Ducato (250 и 290)

Версия: Ducato (290) 2.3JTD 150 л.с. Euro5 – Ducato (250 и 290) 3.0JTD Euro5

ТРУБОПРОВОД ПОДАЧИ МАСЛА В ТУРБОКОМПРЕССОР
Утечка масла – Сервисное решение

009.16

Рис. 1

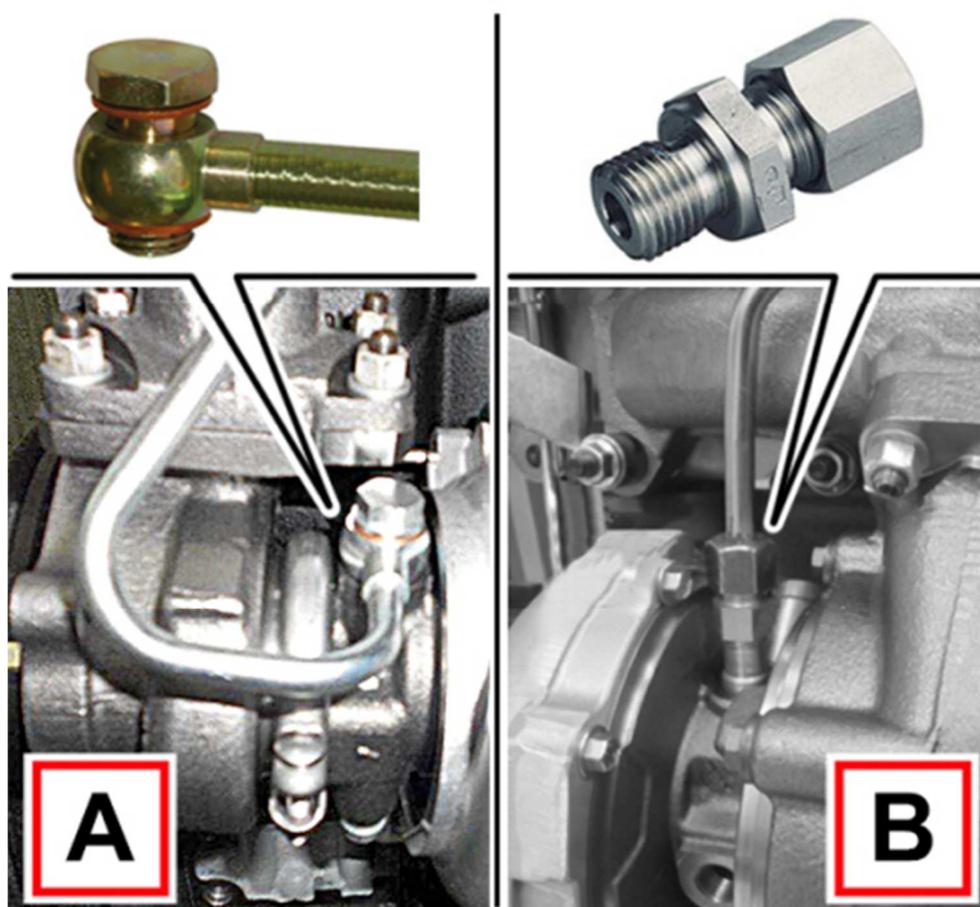
Начиная с двигателя № 2348174 (2.3JTD) и с двигателя № 2331932 (3.0JTD) устанавливаются новые штуцера подачи масла на турбокомпрессор типа банджо (А – Рис.1) взамен предыдущих (В).

Изменение вызвало необходимость использовать новые турбокомпрессоры и новые маслопроводы, не взаимозаменяемые с теми, что были раньше.
